## WÓJT GMINY KUTNO

GK.7230.45.2023

**Dotyczy: uzgodnienie lokalizacji sieci kanalizacji sanitarnej w obrębie działki nr ew. 2/3, 18/13 i 18/22 obręb Głogowiec gmina Kutno**

112.7  
Załącznik do uzgodnienia  
z dnia ..20.02.2013..  
Nr ...GK.7232.45.2013

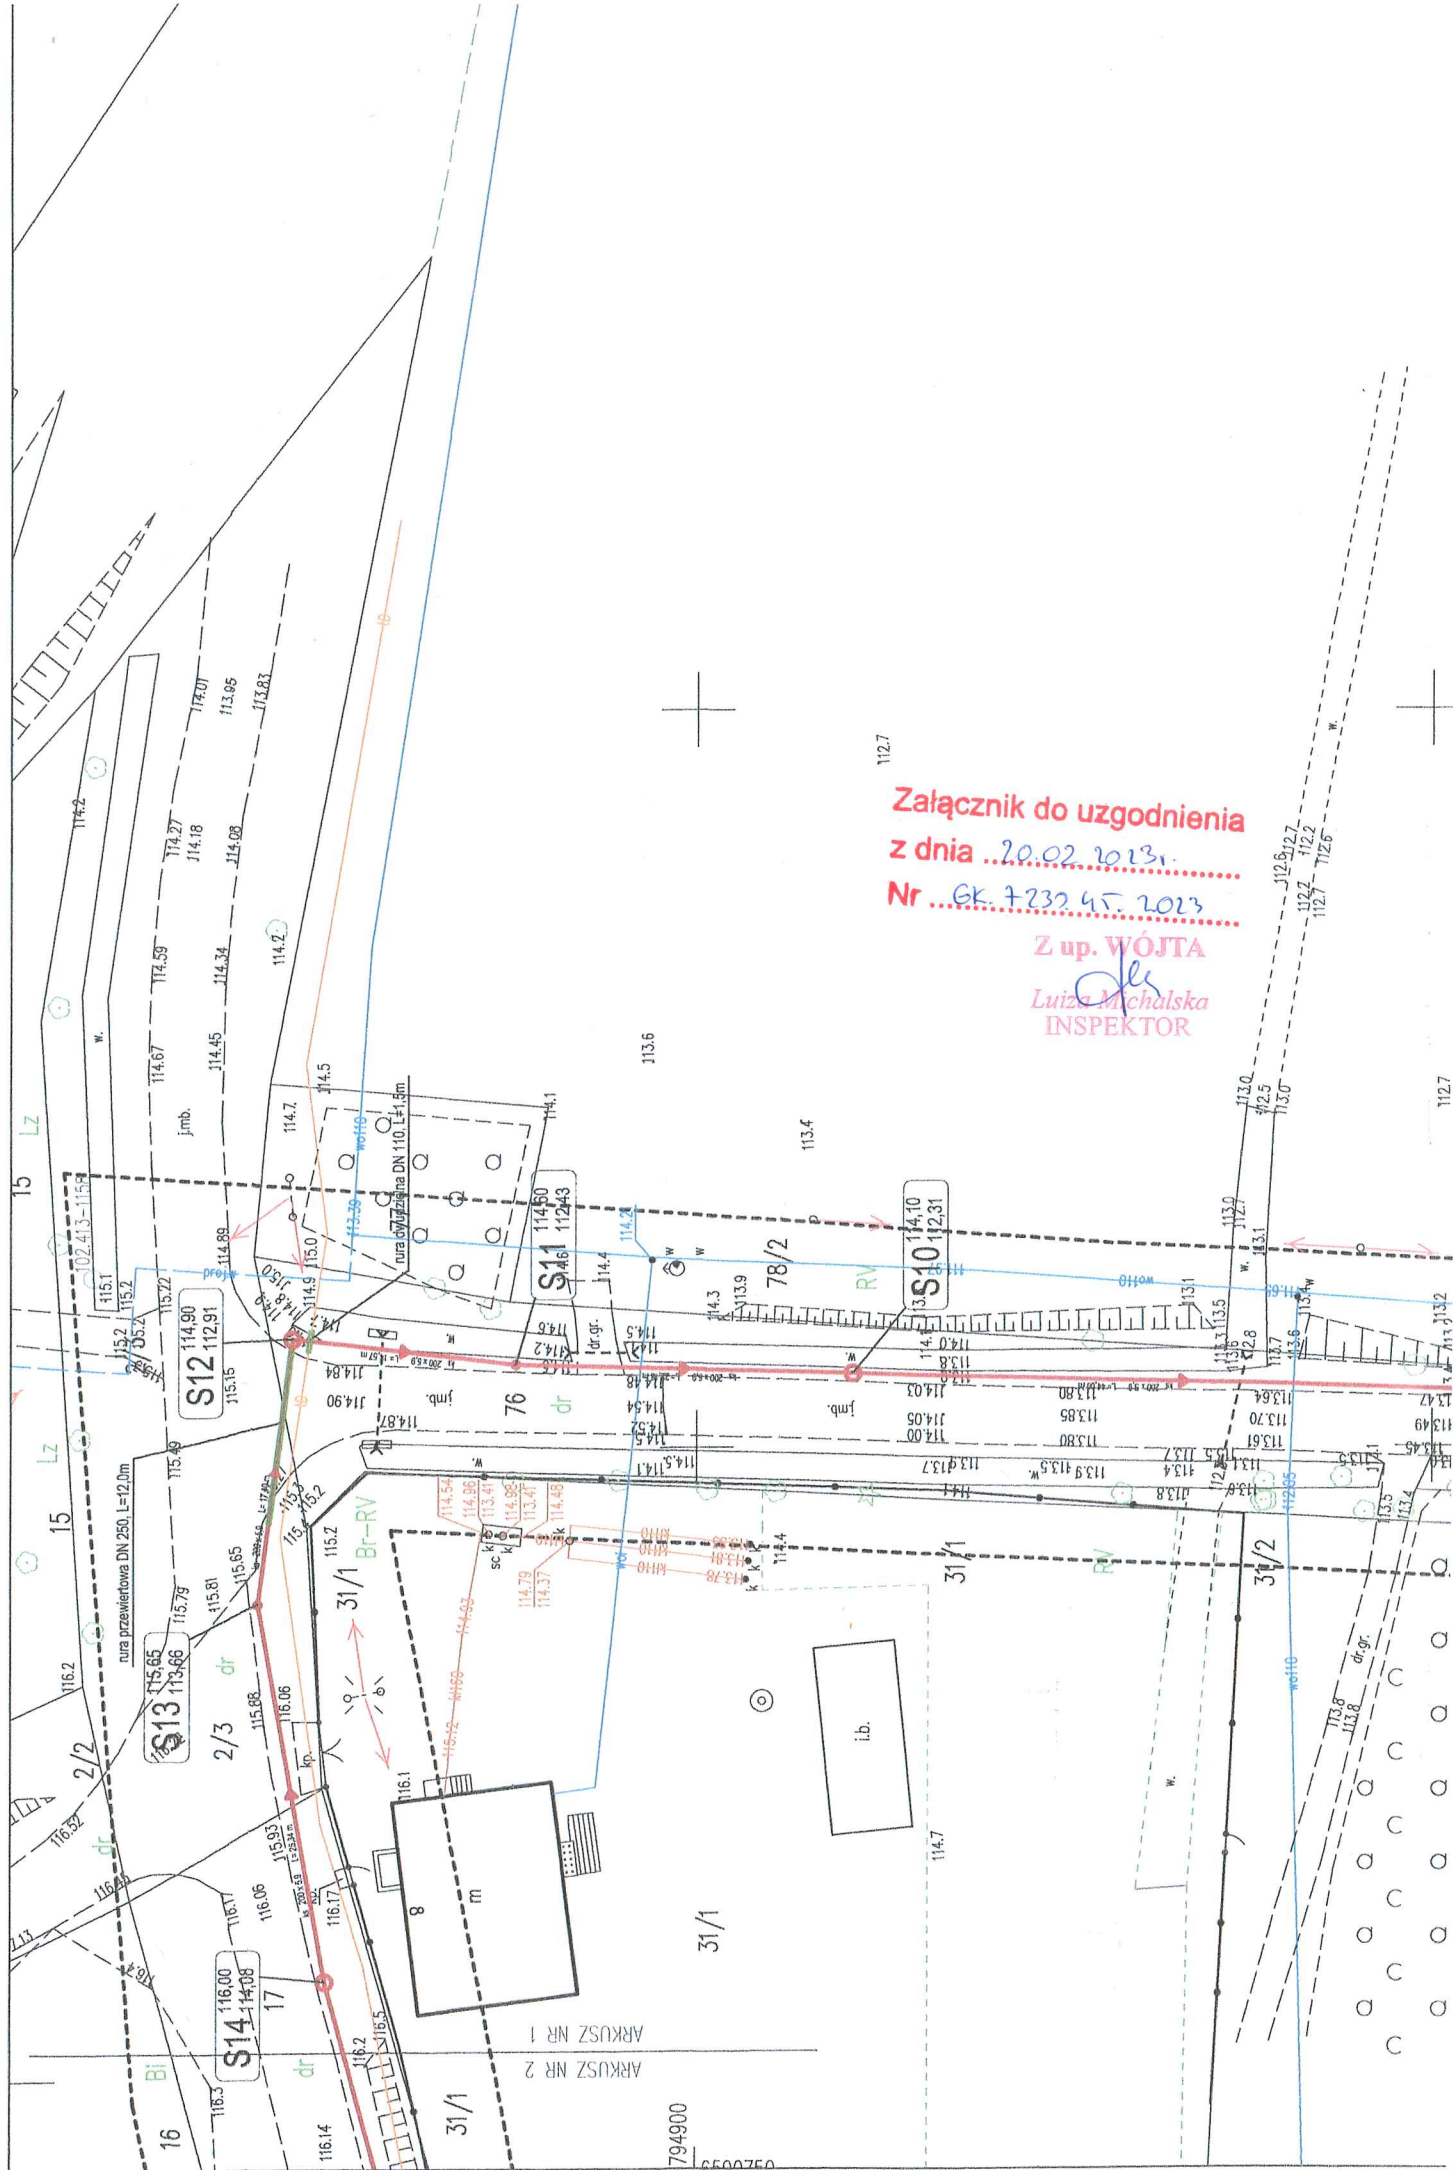
Wójt Gminy Kutno uzgadnia lokalizację przedmiotowej sieci kanalizacji sanitarnej zgodnie z planem sytuacyjnym stanowiącym załącznik do niniejszego pisma, z zachowaniem następujących warunków:

3. W miejscach wykopów otwartych grunt zostanie zagęszczony do osiągnięcia wskaźnika zagęszczenia minimum  $I_s=1$ , a inwestor przedstawi zarządcy drogi potwierdzenie wykonanych badań stopnia zagęszczenia gruntu.

4. Sieć kanalizacji sanitarnej w pasie drogi umieszczona zostanie w rurze osłonowej na całej szerokości pasa.
5. W miejscu kolizji z innymi urządzeniami infrastruktury technicznej, w miejscu przejścia w poprzek drogi oraz pod rowem przydrożnym sieć kanalizacji sanitarnej umieszczona zostanie w rurze osłonowej na całej długości i odpowiedniej głębokości.

6. Sieć kanalizacji sanitarnej pod jezdnią wykonane zostanie przeciskiem lub przewiertem.
7. Po wykonaniu zaplanowanych robót teren zostanie przywrócony do stanu pierwotnego.

8. W miejscu naruszenia pasa jezdni nawierzchnia utwardzona odtworzona zostanie na całej szerokości jezdni. Pobocza drogi, po wykonaniu robót budowlanych zostaną utwardzone, co najmniej kruszywem łamanym i odpowiednio ustabilizowane, w celu zachowania trwałości drogi.
